2020年12月2日 ヒアリング資料の修正

KUCA の「運転時の異常な過渡変化」について

**KUCA反応度関係計算書( B 架台)**

**KUCA反応度関係計算書( C 架台)**

図1 A3/8”P36EU(3)炉心 制御棒積分反応度曲線  
(全反応度を1に規格化、点は測定結果)

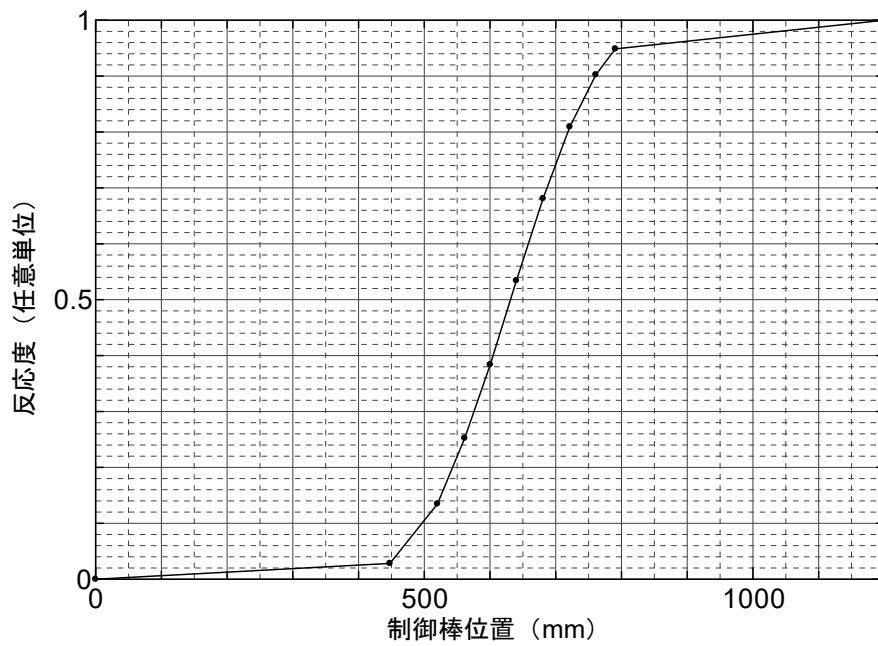
- ・ 固体減速架台の過剰反応度、制御棒反応度及び照射物反応度の値に関する書類。  
(11/28 付書類には示されていない)
- ・ 照射物の反応度の評価あるいは測定の方法と具体的な手順。

補足-1 の固体減速炉心 (B3/8”P36EU(3)炉心) の照射物の反応度は臨界状態での各制御棒位置と制御棒の反応度校正曲線 (図 1) 及びペリオド法による実測値から求めています。図 1 は A3/8”P36EU(3)炉心にて測定されたデータですが、この補足-1 の炉心とは全く同じ燃料体を用いているため制御棒の反応度校正曲線は同じであると考えております。

照射物未装荷時の余剰反応度：0.227 %  $\Delta k/k$

照射物の反応度：0.227 - 0.1706 = 0.0564 %  $\Delta k/k$

図 2-2 C35 炉心 制御棒積分反応度曲線  
(全反応度を 1 に規格化、□は C1 制御棒、△は C2 制御棒の測定結果)

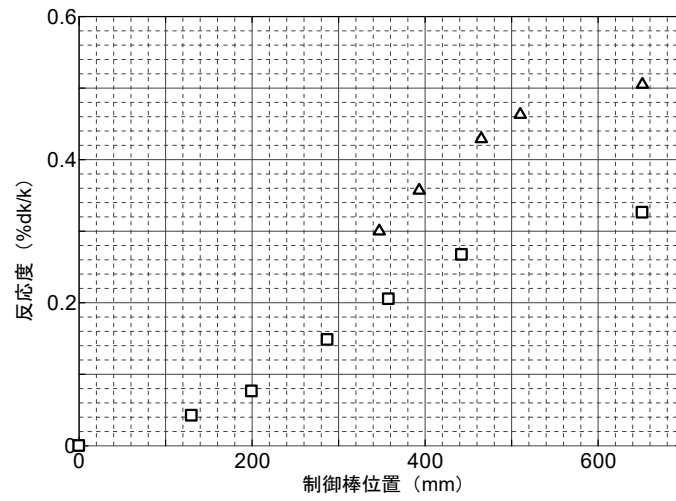
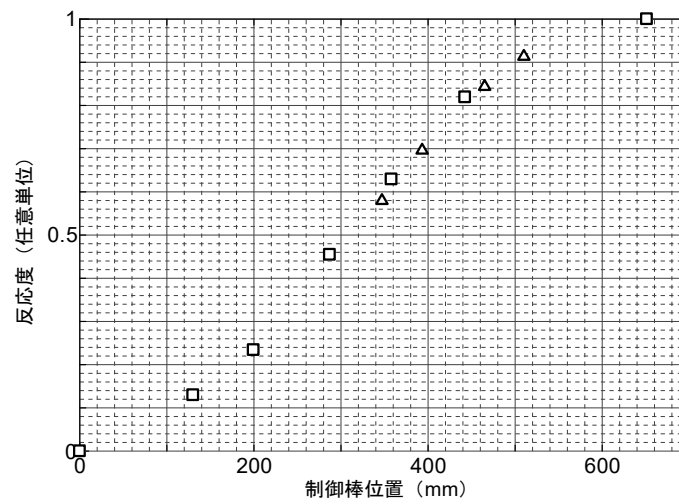
・「保安規定第 8 7 条にある特性測定を行った記録」において、軽水減速架台の「照射物の反応度は  $0.10\% \Delta k/k$  であり」との記載があるが、その方法が示されていない。評価方法及び測定方法。直接的な評価がない場合は、核的制限値を満たすとした判断の根拠。

照射物の反応度は臨界状態での各制御棒位置と制御棒の反応度校正曲線 (図 2-1、図 2-2) から求めています。これらの制御棒校正曲線は C35 炉心の別の炉心の C1 と C2 制御棒の反応度校正曲線 (図 2-2 は両制御棒共に最大値を 1.0 と規格化している) でありませんが、補足-2 の炉心とは全く同じ燃料体を用いているため制御棒の反応度校正曲線は同じであると考えております。

照射物未装荷時の余剰反応度 :  $0.2617\% \Delta k/k$

照射物の反応度 :  $0.2617 - 0.1568 = \underline{0.1049\% \Delta k/k}$

図 3 C35G0(4列)炉心 炉心配置図(432枚装荷)

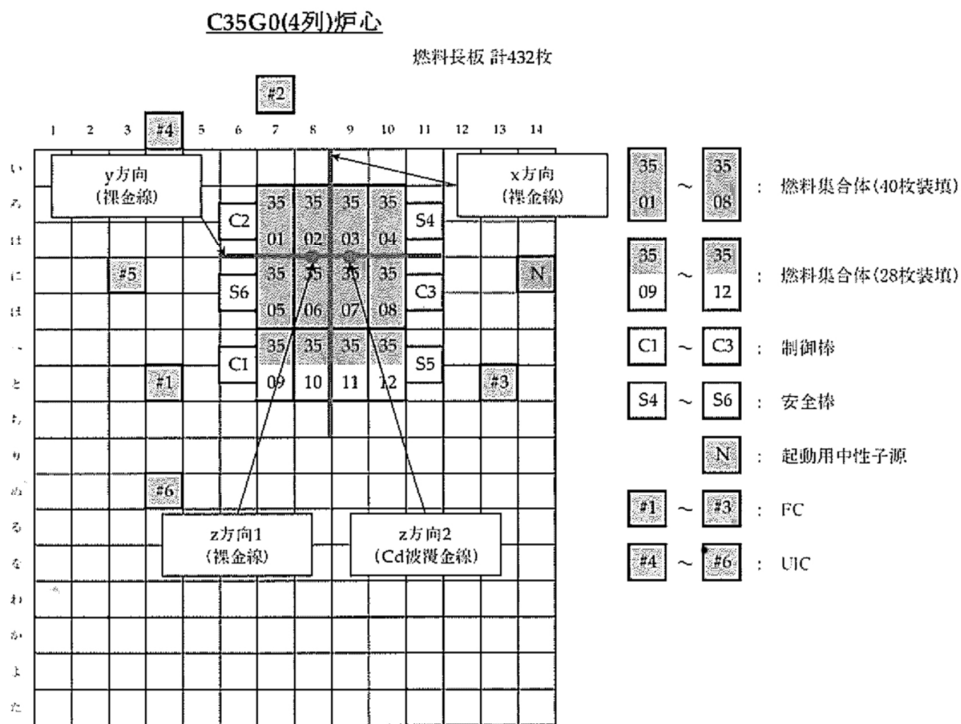
- ・ KUCA 反応度関係計算書 (C 架台) が示されているが、11/26 付資料の値との関係。  
(対応関係について明確化)

補足-3 の炉心について Cd チューブ等の照射物の反応度は臨界状態での各制御棒位置と制御棒の反応度校正曲線などから求めています。算出方法は以下の通りです。(11/26 付け資料で、C1 と C3 の反応度が逆でした。)

②から③の手順で追加した燃料板は外側の燃料フレームであるため、実際には 1 枚当たりの反応度は上記の手順により求められた 0.0466%  $\Delta k/k/\text{枚}$  より小さくなるはずである。そのため余剰反応度(432 装荷時、照射物装着前)の値は 0.487%  $\Delta k/k$  より小さくなるため照射物の反応度は上記の値 0.324%  $\Delta k/k$  より小さくなる。

図1 B 架台 (B3/8"P36EU(3)炉心) の金線、および Cd チューブの照射炉心配置図

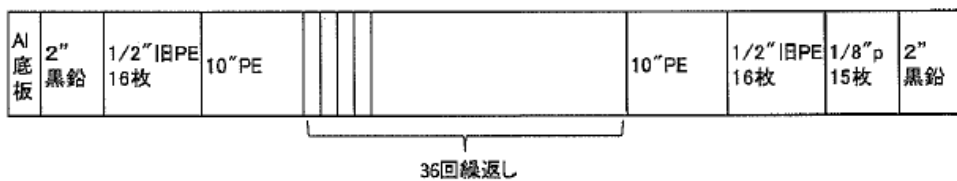
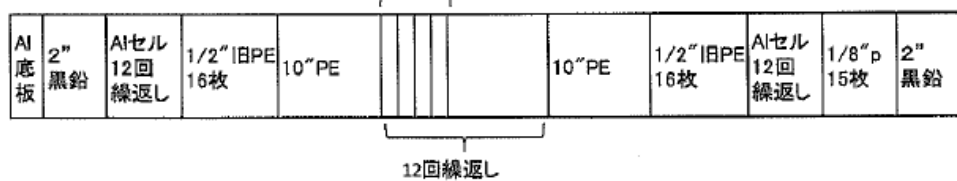
- ・固体減速炉心の照射炉心配置図での Cd 管の長さは、 $15\text{m} \times 2 = 30\text{mm}$ 、C 架台の照射炉心配置図での Cd 管の長さは  $1.3\text{mm} \times 4 = 5.2\text{mm}$  となっている。②との関係について明確化。

固体減速炉心、軽水減速炉心共に同じ Cd チューブ（外径約 2.3mm、内径約 1.3mm）を適当な長さに切って使用しております。11/28 付け資料の説明では、固体減速炉心では長さ約 15mm のものを 2 本貼り付け、軽水減速炉心では長さ約 30mm のものを 4 本貼り付けて照射を行っています。
